Deres ref.: 23/2179 - 23/55180 og 23/2364 - 23/55172

## TILSVAR TIL STATSFORVALTER

Jeg viser til uttale fra Statsforvalter i to saker som angår bruk av overskuddsmasser fra samferdsels-utbygging til nydyrkingsformål i Alver Kommune. Den ene gjelder gnr. 340/8 (Espetveit) og er datert 31.05.202, ref. 2023/6919, mens den andre gjelder gnr. 343/8 (Ryland) og er datert 05.06.2023, ref. 2023/6916.

Forekomst av myr på strekningen Fløksand – Vikebø. Deponiområde omtrentlig angitt.

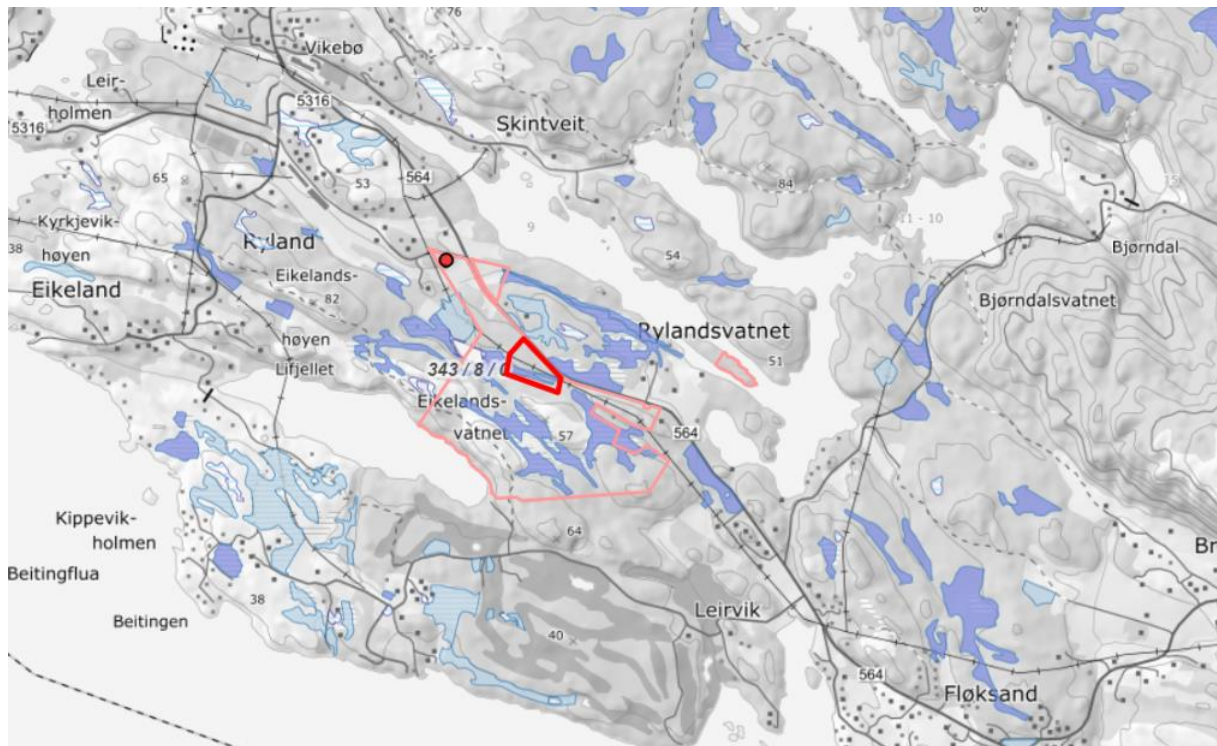
Både selve veiutbyggingen og de planlagte deponiene vil berøre områder med myr. Myr som enten blir gravd opp, eller myrområder som blir dekket av overskuddsmasser vil utvilsomt miste sin funksjon som biotop, og muligens også som leverandør av andre økosystemtjenester som f.eks. flomdemping eller CO<sub>2</sub> lagring.

Når det gjelder de andre forholdene omkring myr, som arts mangfold og økosystemtjenester, må det understrekes at en her berører kun en liten del i øvre kant av et større myrområde. Med Rylandstjørna og myrområdet videre nedover som et stort og effektivt fordrøyningsbasseng, er det ikke tale om at tiltaket kan ha merkbar effekt på flomforhold lokalt. Denne biten av myr skiller seg heller ikke ut fra de 100-vis av andre store og små myrene på Holsnøy.

Deponiet på Ryland er planlagt i et lett skrånende dalføre. Overvann er tenkt avskåret og ledet enten utenom feltet, eller i tett rør under deponiet. Det er tenkt brukt sprengstein i botn, og fast og stabil, men permeabel voll i enden. Dermed vil det kun være nedbør som faller direkte på tippet som får innvirkning på grunnvannstand. Med jevn helning på 4,7 % i lengderetningen er det gode forhold for overflateavrenning, og dermed vil en ikke få en situasjon med *gjentatte endringer i grunnvasstand*.

Stedegne myrmasser vil nok delvis bli fortrent av sprengstein, men enten har en nok stein til at en kommer høyere enn myrmassene over hele feltet, eller så blir myrmassene delvis dekket av andre masser. Uansett vil tilgangen på luft bli svært begrenset, noe som også vil gjelde tilkjørte myrmasser i djupere lag.

Senking av grunnvannstand, eventuelt fortrenging (heving) av de stedegne myrmassene, kombinert med tildekking vil begrense utslipp av både metan og CO<sub>2</sub>. Sammen med fremtidig opptak av CO<sub>2</sub> i påfølgende grasmark og et minimalt transportbehov ved deponeringen, **vil klimagassregnskapet bli så lite negativt som det overhodet kan bli – gitt at veien uansett skal bygges.**
